CUP 9780 PAUR per progetto ripristino ambientale per attivita' abusiva di cava alla loc. Ischia di Fiume nel Comune di Benevento, interessante la particella n.51 del f.23 del NCT e l'alveo di piena ordinaria del Fiume Calore – Proponente Catalano Giuseppe.

PREMESSE

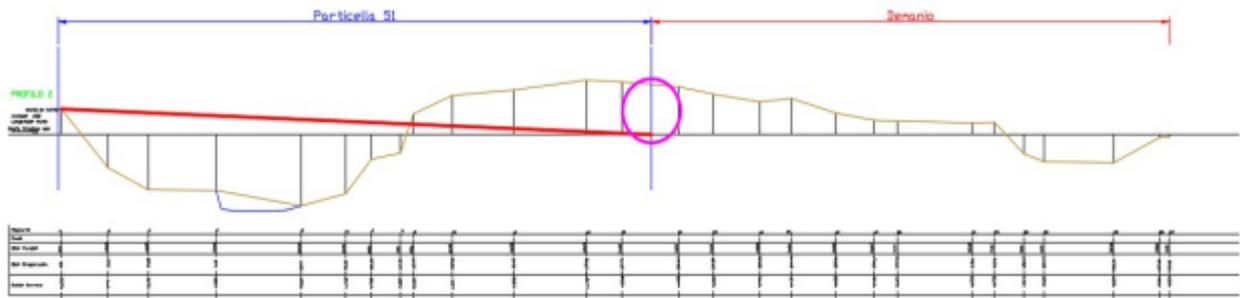
Nella richiesta di integrazioni (nota prot. reg. 98904 del 26.02.2024) è stato chiesto di **produrre un layout dove si possa comprendere la modifica tra lo stato di fatto e lo stato di progetto tenendo anche conto**

che, dalla visione delle immagini desunte da Google Earth, datata 28.04.2023, lo scavo risulta essere presente. Ed ancora di produrre un elaborato con il fotoinserimento aggiornato del progetto ante e post operam. Tale richiesta è stata reiterata durante la seduta di Conferenza dei Servizi del 12.07.2024. A riscontro di tale ultima richiesta il proponente ha trasmesso l'estratto di un rilievo topografico sul quale non era stato rappresentato lo stato dei luoghi. In occasione della seduta di Conferenza del 08.10.2024 la SABAP "avendo appreso che la morfologia del luogo oggetto di ripristino sarà alterata, afferma che il procedimento in essere deve essere assoggettato ad autorizzazione paesaggistica poiché non viene attuato un ripristino della situazione del luogo ante abuso". Vista l'affermazione della SABAP, il proponente, in fase di riscontro ai chiarimenti richiesti nella seduta del 08.10.2024, ha trasmesso l'elab. Allegato_01 Relazione paesaggistica – Stato di fatto: rilievo fotografico.

Foto 2 ANTE INTERVENTO in cui si evince il dislivello tra la particella 51 e le aree circostanti

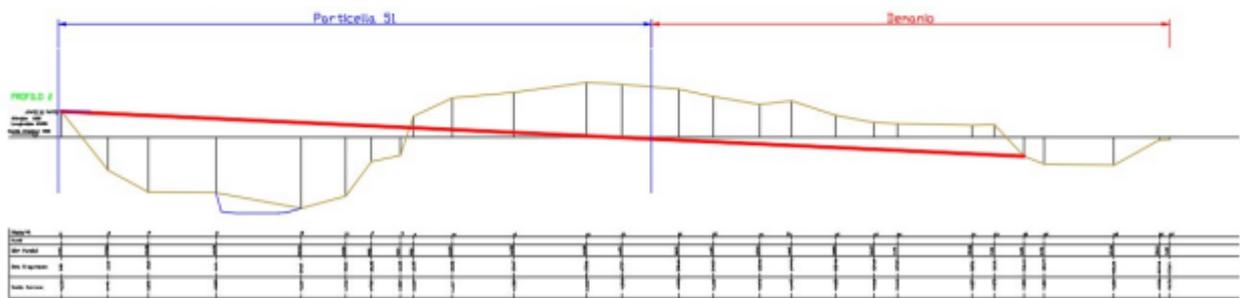
Il proponente, al fine di ripristinare l'area interessata dagli scavi, ha presentato due alternative progettuali. Entrambe le soluzioni progettuali hanno lo scopo di livellare l'area in modo da ridurre al minimo la pendenza e permettere il deflusso delle acque. La differenza tra le due soluzioni è l'interessamento, nella soluzione n. 2, dell'area demaniale. Questa seconda soluzione è quella ritenuta, dal proponente, quella più idonea in quanto, la soluzione progettuale 1, comporterebbe la creazione di un dislivello di 1.5 mt. tra l'area ricadente nella part.lla 51 e l'area demaniale, dislivello che non si creerebbe con la soluzione 2. La creazione del dislivello non permetterebbe il deflusso delle acque superficiali.

SOLUZIONE 1 (INTERVENTO INTERAMENTE CONTENUTO NELLA PARTICELLA 81)

SOLUZIONE 2 (INTERVENTO CHE RICADE ANCHE NELL'AREA DEMANIALE)

Foto 2 POST INTERVENTO con area di intervento uniformata altimetricamente al contesto

Fig. Foto in prossimità scavo principale

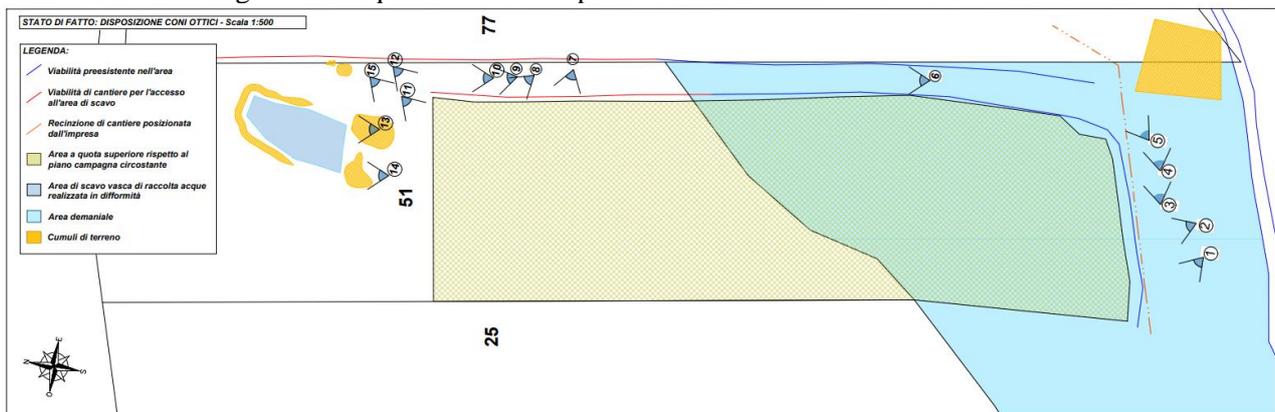
Ed ancora, nella richiesta di integrazioni (nota prot. reg. 98904 del 26.02.2024) è stato chiesto di **descrivere lo stato dei luoghi all'attualità**. In fase di riscontro il proponente ha riportato le seguenti immagini

Come si evince dalla foto su riportata si rileva la presenza di acqua nello scavo. In sede di Conferenza dei Servizi del 12.07.2024 è stato chiesto di chiarire la provenienza dell'acqua che si ritrova nello scavo. Il proponente, in fase di riscontro, ha chiarito che *“L'acqua presente nello scavo risulta essere di natura meteorica, accumulatasi all'interno della vasca per via delle pendenze esistenti in sito ed in prossimità dello scavo”*.

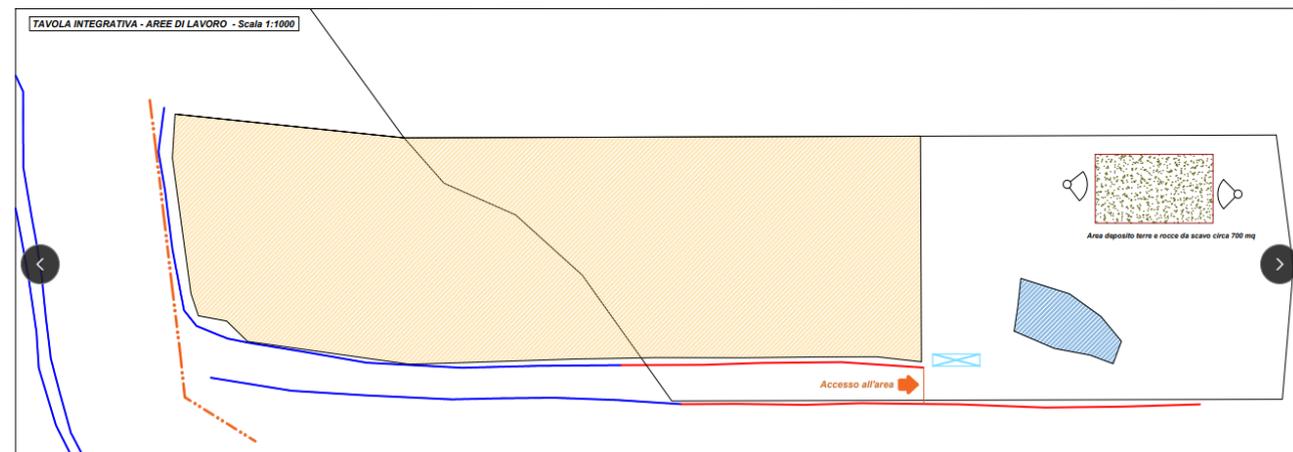
Nella seduta di Conferenza dei Servizi tenutasi il 12.07.2024 è stato chiesto di ubicare la zona dedicata al lavaggio delle ruote. In fase di riscontro il proponente ha trasmesso la seguente planimetria riportante l'ubicazione di tale area
